INDICAZIONI PER TUTTI I PARTECIPANTI

RISPOSTE AI QUESITI

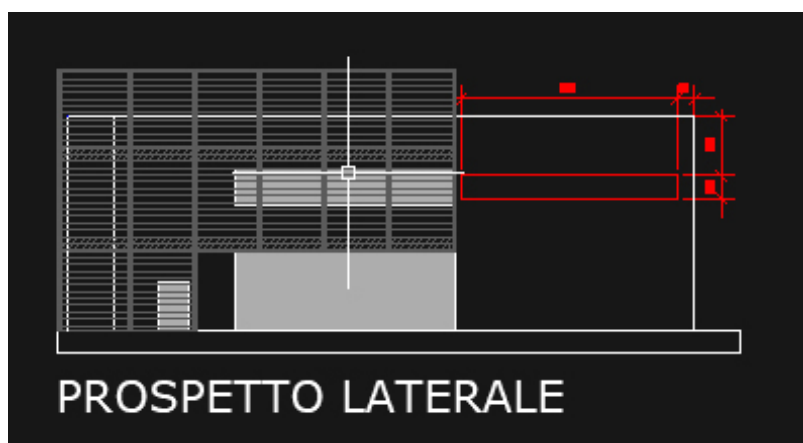
D17. L'inserimento nel prospetto laterale (vedi sotto) secondo le quote indicate è riferito solo per il logo Devon&Devon?

R17. Sì

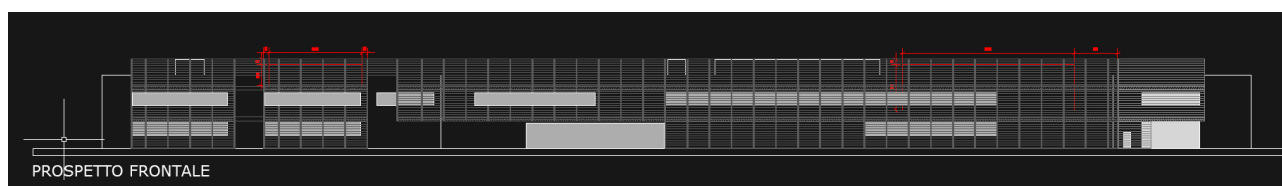
D18. Quanto scritto nel Disciplinare di gara a pagina 5:" altri 2 loghi di cui uno (Devon&Devon)" si fa riferimento a 2 loghi Devon&Devon, di cui uno sul prospetto laterale (vedi immagine sopra) e uno nel prospetto frontale a sinistra (vedi immagine sotto)? O c'è un altro logo ancora a cui si fa riferimento?

R18. I loghi sono tre, Braccialini, Graziella power e Devon&Devon (vedi allegati al bando)
